## B2\_frühzeitige TöB-Beteiligung

**Nr.: M1012**

## Stellungnahme zum B-Plan Bahrenfeld 73

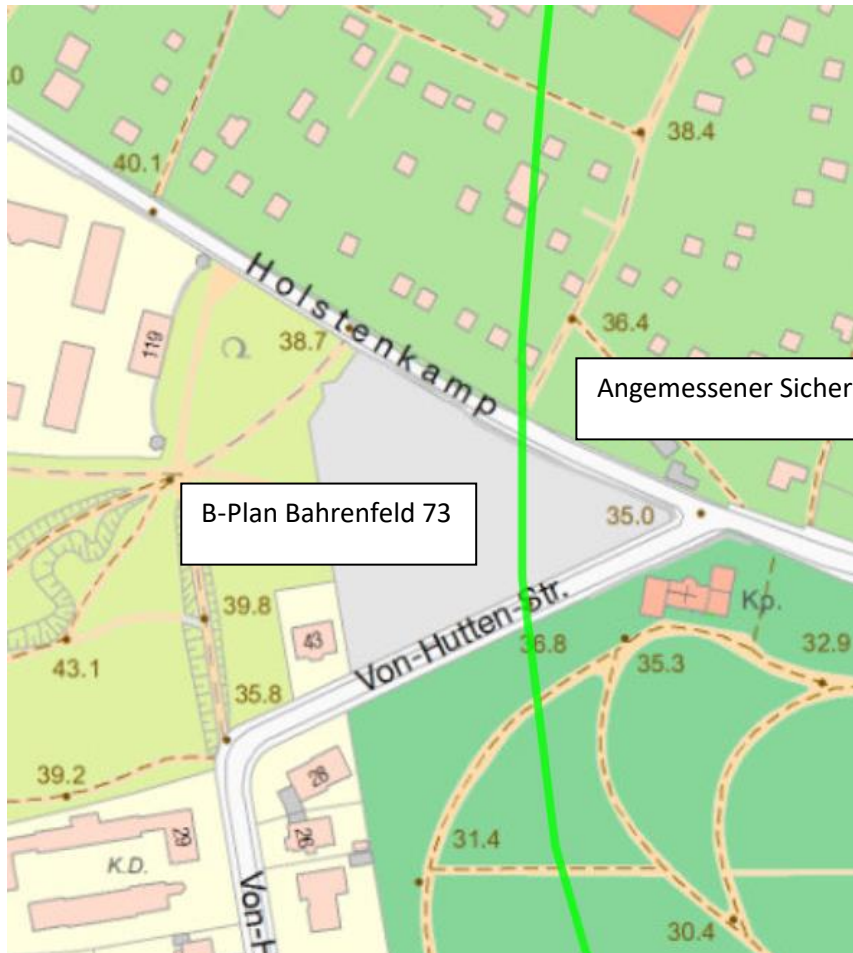
In einer Entfernung von ca. 555 m zum Plangebiet Bahrenfeld 73 liegt der Störfallbetrieb Gerling, Holz und Co Handelsgesellschaft, Ruhrstr. 113, 22761 Hamburg. Der Betrieb handelt mit Kältemitteln und Spezialgasen. Durch die Lagerung und Abfüllung von toxischen und entzündbaren Gasen unterliegt der Betrieb der 12. BImSchV (Störfallverordnung).

Der angemessene Sicherheitsabstand beträgt 600 m.

Der angemessene Sicherheitsabstand von 600 m reicht in den Bebauungsplanbereich Bahrenfeld 73 hinein. Die genaue Grenze ist der folgenden Skizze zu entnehmen.

Angemessener Sicherheitsabstand 600 m

B-Plan Bahrenfeld 73
